**ESPACE IV**  
**LAGUNA II**  
**MEGANE II**  
**SCENIC II**  
**TRAFIC II**  
**VEL SATIS**

*équipé du moteur M9R 700 – 740 – 760 – 780*

Annule et remplace la Note Technique n° 4701A de MAI 2007.

**MAUVAIS DEMARRAGE A FROID, TEMPS DE PRECHAUFFAGE ELEVE**

A – Bague

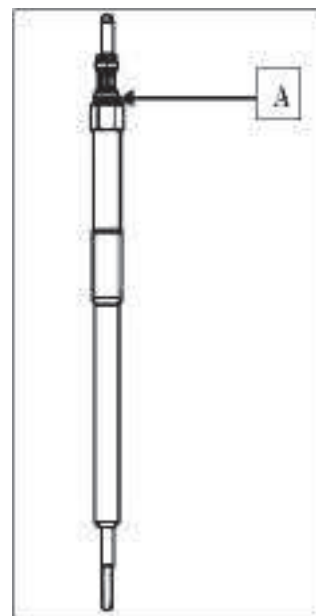
- Bougies de préchauffage lentes (**bague noire = bougie lente**).

- Confirmer le ressenti Client.
- Contrôler la couleur de la bague (**A**) sur la tête d'une des bougies montées sur le moteur:

- Reprogrammation du calculateur d'injection.
- Remplacement des bougies de préchauffage lentes (bague noire) par des bougies de préchauffage rapides (**bague blanche = bougie rapide**).
- Configuration du type de bougies de préchauffage sur rapide.

- Si la bague est blanche :
  - le véhicule n'est pas concerné par cette note technique.
- Si la bague est noire :
  - réaliser la note technique.
